**Avis délibéré de la Mission Régionale  
d'Autorité environnementale des Pays de la Loire  
sur le projet de 2 éoliennes  
par la société Parc éolien de la Coutancière  
Commune de Grand-Auverné (44)**

n° : PDL-2019-4205

# Avis

Figure 2: contraintes d'implantation liées aux milieux naturels  
(source : étude d'impact page 142)

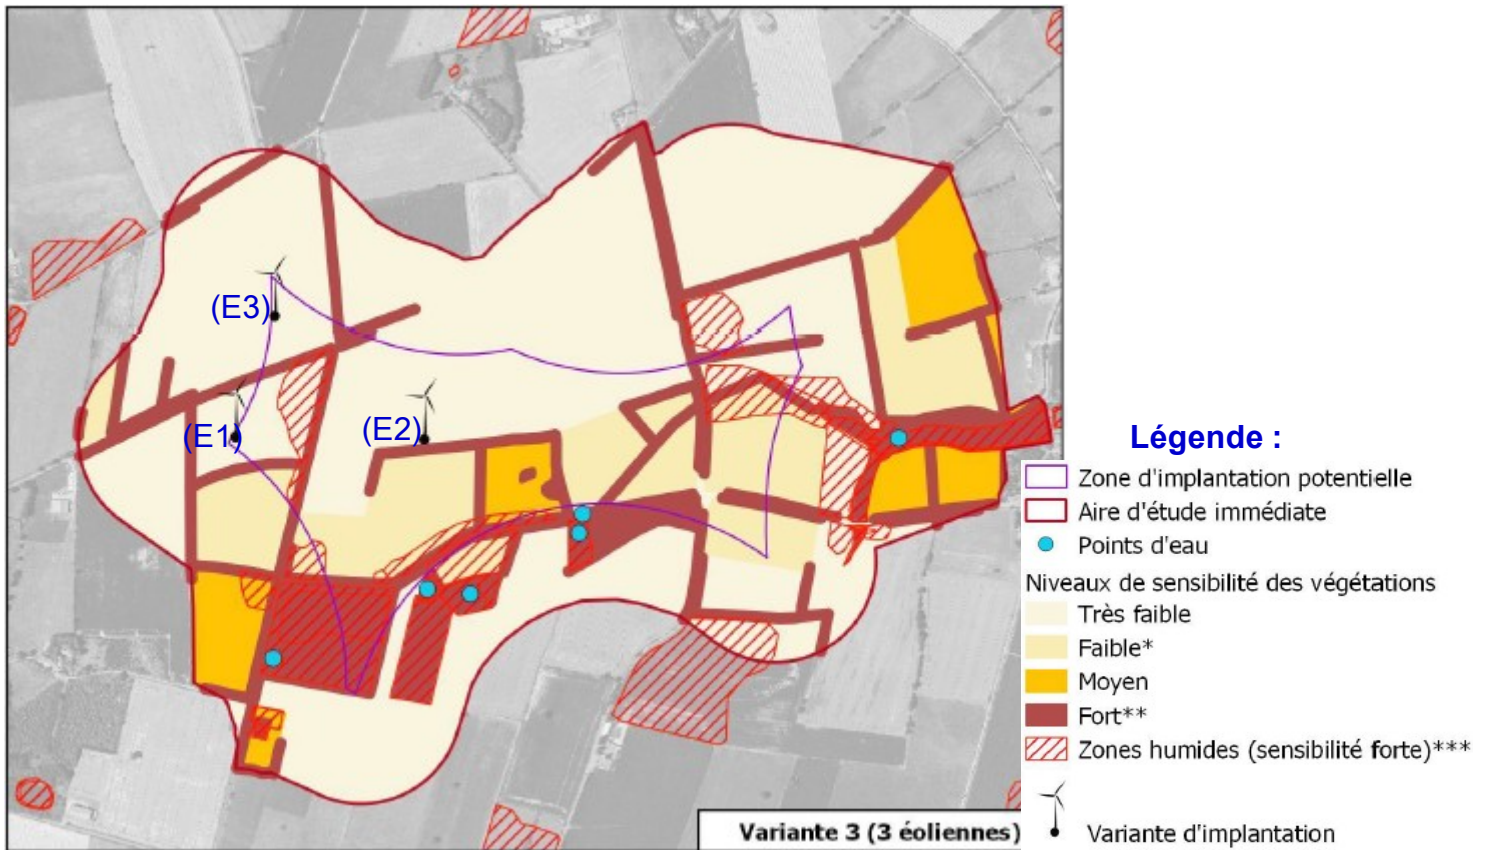
Les implantations des éoliennes sont resituées par rapport aux contraintes techniques et environnementales. Les éoliennes E1 et E3 sont placées dans deux îlots résultant des contraintes techniques<sup>4</sup> à l'ouest et au nord de la ZIP, et légèrement à l'écart des secteurs à enjeux écologiques les plus forts. L'éolienne E2 est placée au sein d'un grand secteur libre de contraintes techniques mais au contact d'un secteur à enjeu écologique fort. Le dossier n'explique pas pourquoi cette localisation a été retenue au plus près des enjeux naturalistes, à seulement 20 m de la haie.

Le choix de la variante repose essentiellement sur des motivations paysagères. Des arguments liés aux milieux naturels sont évoqués mais le dossier considère que « *les 3 variantes présentent approximativement les mêmes sensibilités écologiques* ». Cette conclusion provient notamment du choix d'une localisation identique pour l'éolienne E2, la plus impactante des trois localisations envisagées car en contact avec un secteur à enjeux naturalistes fort, ce qui interroge à nouveau l'absence d'alternative concernant la localisation de l'éolienne E2.

***La MRAe recommande de prévoir des mesures complémentaires de limitation de l'impact des deux éoliennes par rapport aux haies.***
